CITTÀ DI RIVOLI

PIANO ESECUTIVO CONVENZIONATO DI LIBERA INIZIATIVA

Verifica di assoggettabilità a procedura di Valutazione Ambientale Strategica

Integrazioni al documento tecnico di verifica

SEZIONE O-O - DA STRALCIO PROGETTO OO. UU. vasca di laminazione e suo allaccio alla fognatura pubblica

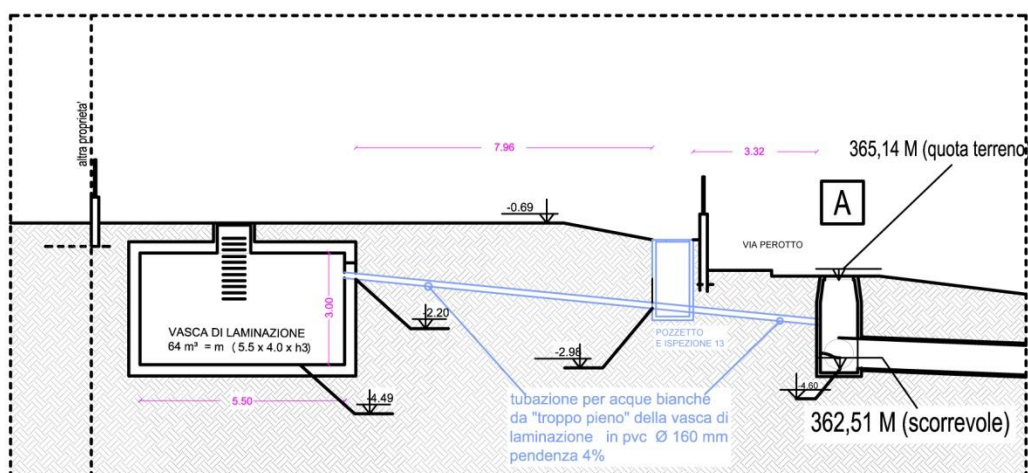
Al punto 6 – acque meteoriche

È stata progettata, e messa in valutazione presso il competente ufficio SMAT una vasca di raccolta di acque di prima pioggia. Tale vasca è stata correttamente dimensionata e nel progetto ne vengono chiariti oltre la posizione e dimensione, anche le modalità di svuotamento. A tal proposito pertanto si allega alla presente relazione integrative copia di quanto sottoposto e approvato dalla SMAT.

SCHEMA VOLUME SCAVO

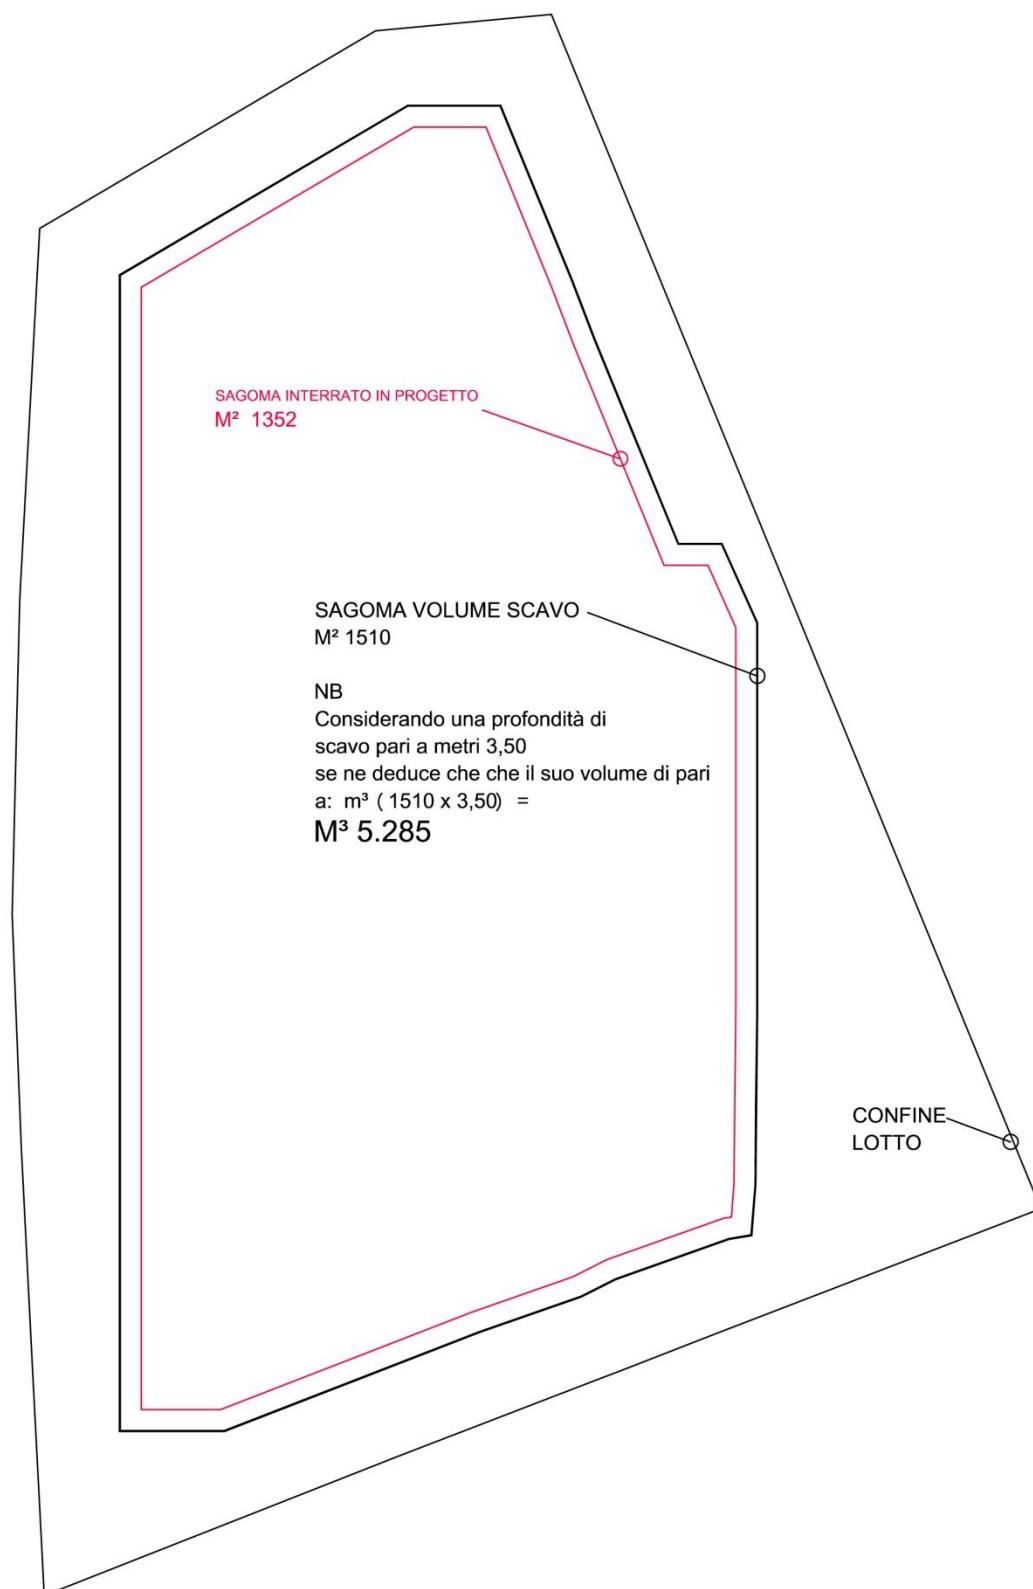
Al punto 7 – quantitativi e caratteristiche dei materiali di risulta

Si allega alla presente relazione integrativa il calcolo della volumetria di scavo inerente le opere interrato dell'edificio in progetto. Dalla verifica si evince che il volume interessato dallo scavo è inferiore ai 6000 mc di terreno. Pertanto secondo normative vigenti, verrà presentata a una autocertificazione presso l'ARPA Piemonte circa lo smaltimento di tale materiale presso siti regolarmente autorizzati al trattamento ed eventuale riutilizzo.

In merito alla presenza del così detto GAROSSO, si precisa che il manufatto risulta effettivamente esistente. Ma resta posizionato presso il confine di proprietà lato sud, ovvero in una parte del terreno che NON verrà interessata dallo scavo.

Infatti come evidente dalla planimetria allegata, lo scavo resterà ad una distanza minima di metri 5 dal canale, senza quindi interferire con la sua presenza.

STRALCIO di pianta da progetto OO.UU. con indicazione specifica spazio sosta mezzi CidiU

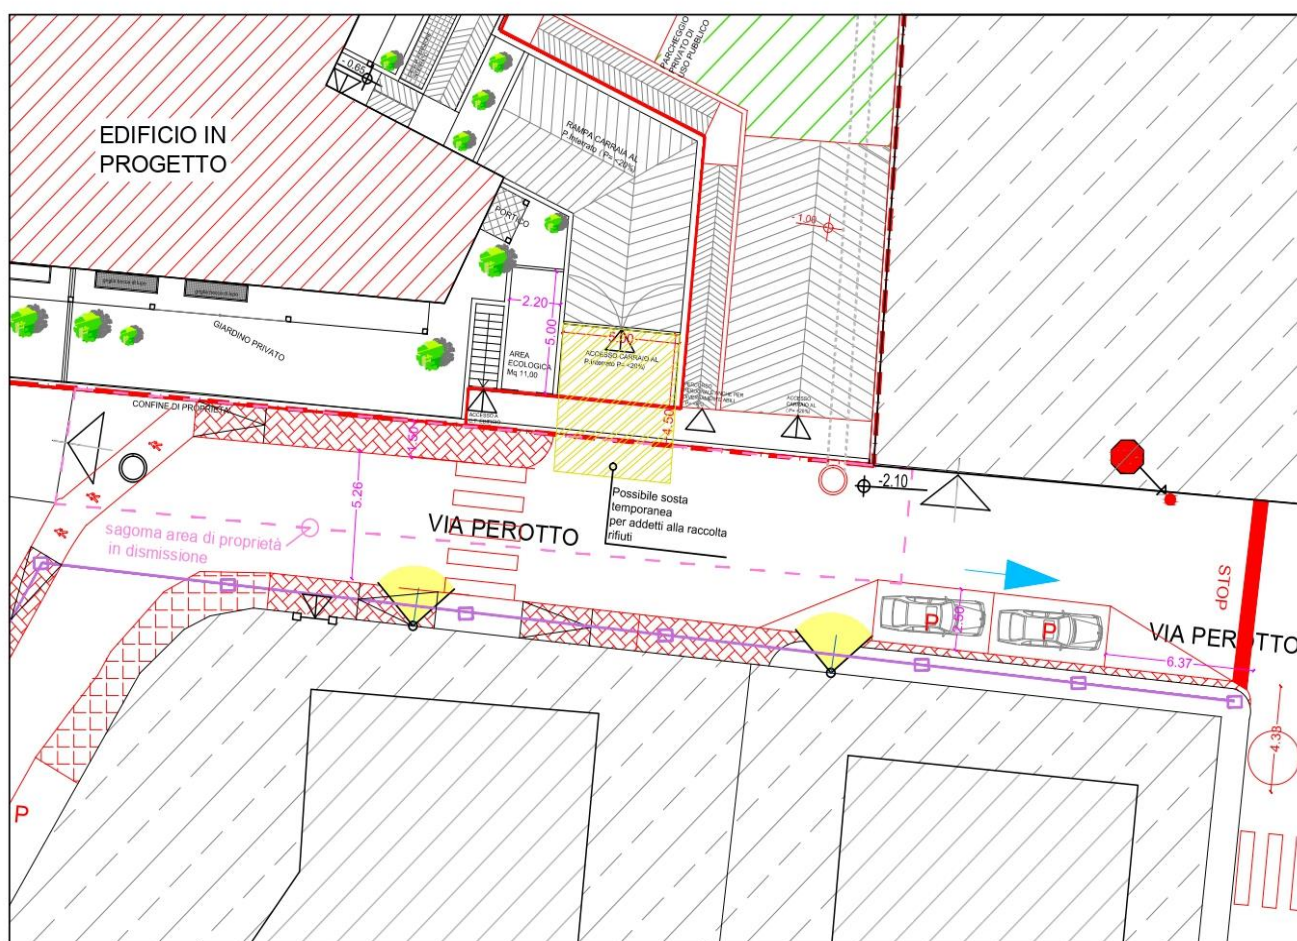
Al punto 8 – verifica posizionamento area isola ecologica

È stato verificato con opportune sopralluogo congiunto con il servizio raccolta rifiuti, che il posizionamento e la dimensione dell'area ecologica risultano corretti.
